DESCRIPTION DE LA DEMANDE		référence dossier
<b>Demande déposée le 08/12/2025</b> <b>Complétée le 05/01/2026</b>		<b>N° PA 87 114 2500005</b>
<b>Par :</b> SARL LOTICENTRE <b>Demeurant à :</b> 34, rue du Gué de Verthamont 87000 LIMOGES <b>Représenté par :</b> Monsieur GENESTE Hubert <b>Pour :</b> Lotissement <b>Sur un terrain :</b> Rue Wolfgang Amadeus Mozart <b>Cadastré :</b> AH 441p, AH 0440	<b>Surfaces de plancher autorisées</b>  <b>Destination :</b>

CONSIDÉRANT que le projet objet de la présente décision consiste, sur un terrain situé rue Wolfgang Amadeus Mozart, à Panazol (87350), en la réalisation d'un lotissement « Les Jardins de Mozart » de 12 lots maximum à usage d'habitations individuelles sur un terrain d'une superficie de 3 092 m<sup>2</sup> ;

**FICHE n°750/2025**

N° 750/2025

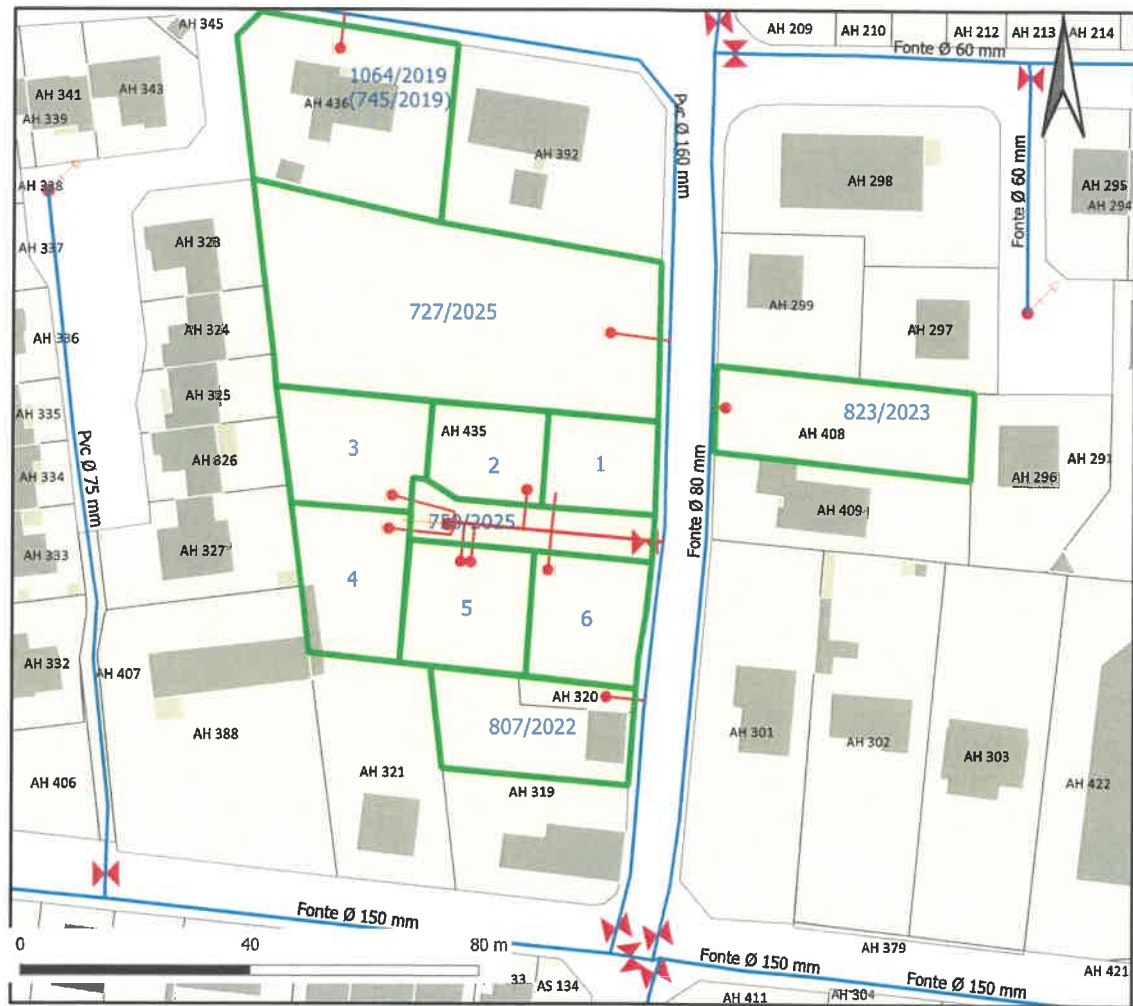
- **A la charge du porteur du projet :**
- Une conduite principale en PVC D.E.N. 160mm existe en façade de la parcelle, une extension de réseau sera nécessaire en PVC 63mm afin de desservir chaque lot.

- Un branchement particulier en PeHD de D.E.N. 25 mm devra être réalisé ensuite pour chaque lot, depuis cette nouvelle conduite. Le diamètre nominal de la canalisation du branchement (défini ici par défaut en PeHD DEN 25 mm) devra peut-être au final être réévalué en fonction de l'emplacement du futur bâtiment au sein de la parcelle, non connu à ce jour à ce stade de l'instruction.
